**PRÉFET  
DU  
PUY-DE-DÔME**

Direction Régionale de l'Environnement,  
de l'Aménagement et du Logement  
d'Auvergne-Rhône-Alpes

Référence : 20210916-RAP-63-1151-Insp-PRAXY\_v2.odt

Nom et adresse de l'établissement contrôlé	Code DREAL	
Société PRAXY Centre ZI des Listes ISSOIRE	S3IC      0056-01759  Priorité DREAL <input type="checkbox"/> PN <input type="checkbox"/> AE <input type="checkbox"/> SP <input type="checkbox"/> Autre Régime <input type="checkbox"/> A <input type="checkbox"/> E <input type="checkbox"/> D <input type="checkbox"/> NC SEVESO / IED <input type="checkbox"/> HAUT <input type="checkbox"/> BAS / <input type="checkbox"/> IED	
<b>Activité principale :</b> collecte, stockage et recyclage métaux ferreux et non ferreux, broyage de VHU		
<b>Date du contrôle :</b> 17/09/2021		
<b>Inspecteur :</b>		
<b>Type de contrôle</b>		
<input type="checkbox"/> Inspection annoncée <input type="checkbox"/> Inspection inopinée	<input type="checkbox"/> Inspection planifiée <input type="checkbox"/> Inspection circonstancielle	
<b>Circonstances du contrôle</b>		
<input type="checkbox"/> Plan de contrôle de la DREAL <input type="checkbox"/> Incident/Accident du 6 avril 2021	<input type=

Ferrailles à trier stockées sous la ligne à THT  
(présence de bidons et d'écoulement)

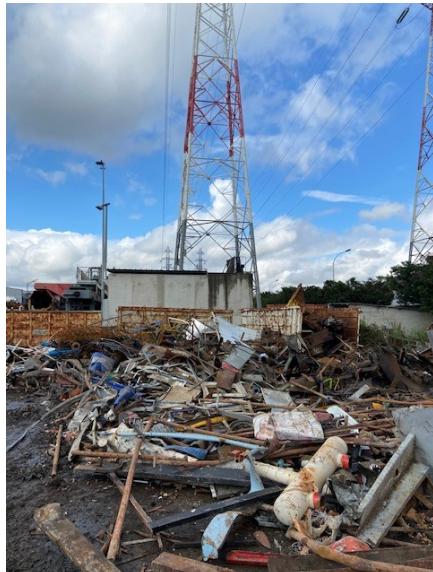
Le 17 septembre 2021, l'inspection a constaté la présence de ce mur (Cf. constat n°13) mais aussi la présence d'un tas, au demeurant de taille réduite, de ferraille à trier sous la ligne à THT. Différents bidons présentant des écoulements sont observés.

Déchargement de la benne provenant de PRAXY Gerzat

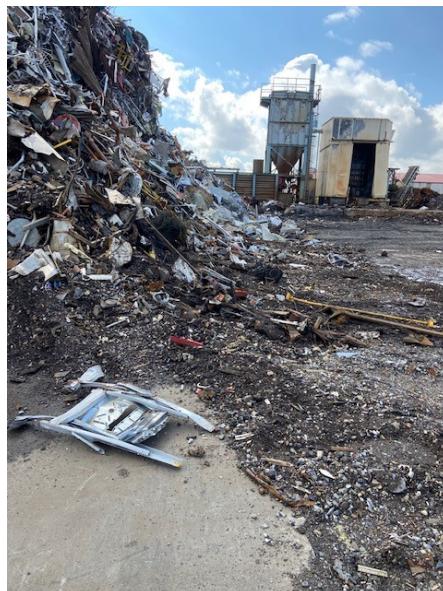
Un premier bon a été remis par le réceptionniste au chauffeur sur lequel figurent les premiers constats. Dans le cas présent, 5 DEEE ont été identifiés dans le lot réceptionné. L'inspection et l'exploitant ont constaté une forte odeur de fioul après déchargement. PRAXY a expliqué que cela provenait d'une contamination de la ferraille par une cuve de fioul percée qui a été déposée sur le tas puis retirée lorsque la fuite a été constatée.

**L'exploitant doit confirmer à l'inspection l'origine de l'odeur de fioul ressentie au déchargement de la benne en provenance de PRAXY Gerzat (le 17/09/2021 à 11h50) et indiquer comment cette anomalie a été traitée au regard de la procédure d'acceptation des déchets sur le site d'Issoire.**

Mur matérialisant la distance de 10 m par rapport à la ligne THT

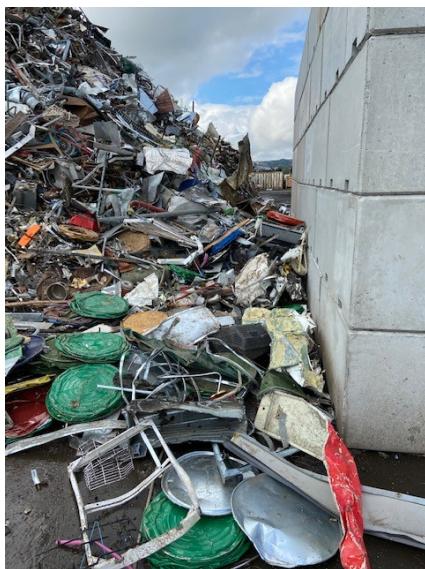
Afin de respecter la distance d'éloignement de 10 m entre la ligne THT et le stockage des déchets en attente de broyage, l'exploitant a mis en place un mur composé de méga-blocs bétons à 10 m de la ligne. Celui-ci fait 4 m de haut et 12 m de long. Il est susceptible d'être allongé une fois que la dalle aura été complètement reprise et en fonction des conclusions des études AMARISK en cours de réalisation (Cf. constat n°8).

Le SDIS interpelle l'exploitant sur la présence des deux lignes électriques qui reste un point noir en cas de nouvel incendie. La consignation de ces lignes n'est envisageable qu'en théorie. En pratique, au regard des enjeux industriels, il est nécessaire d'envisager des modalités d'intervention avec au moins une ligne sous tension. Au mois d'avril, le vent a été favorable. En cas de conditions de vents différentes, la seule distance

géométrique avec la ligne imposée par RTE (Distance limite de voisinage de 5m) n'est pas suffisante comme critère, la visibilité des lignes, le risque d'amorçage en raison des fumées ou de rabattement possible des jets par le vent ou de mauvaises manipulations imposent d'augmenter notamment les distances. Suivant les conditions, et avec la configuration actuelle, il se pourrait que le feu ne puisse être attaqué depuis le côté nord du site. **C'est pourquoi, le SDIS recommande à l'exploitant de rechercher toute mesure permettant de s'écartier de la ligne.**

Ferrailles à trier stockées sous la ligne à THT  
(présence de bidons et d'écoulement)

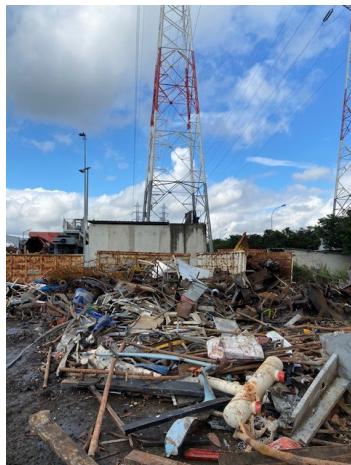
Le 17 septembre 2021, l'inspection a constaté la présence d'un tas, au demeurant de taille réduite, de ferrailles à trier sous la ligne à THT. Différents bidons présentant des écoulements sont observés.

**Tout stockage de déchets doit respecter les distances d'éloignement fixées à l'article 8 de l'arrêté préfectoral du 22 juillet 2021.**
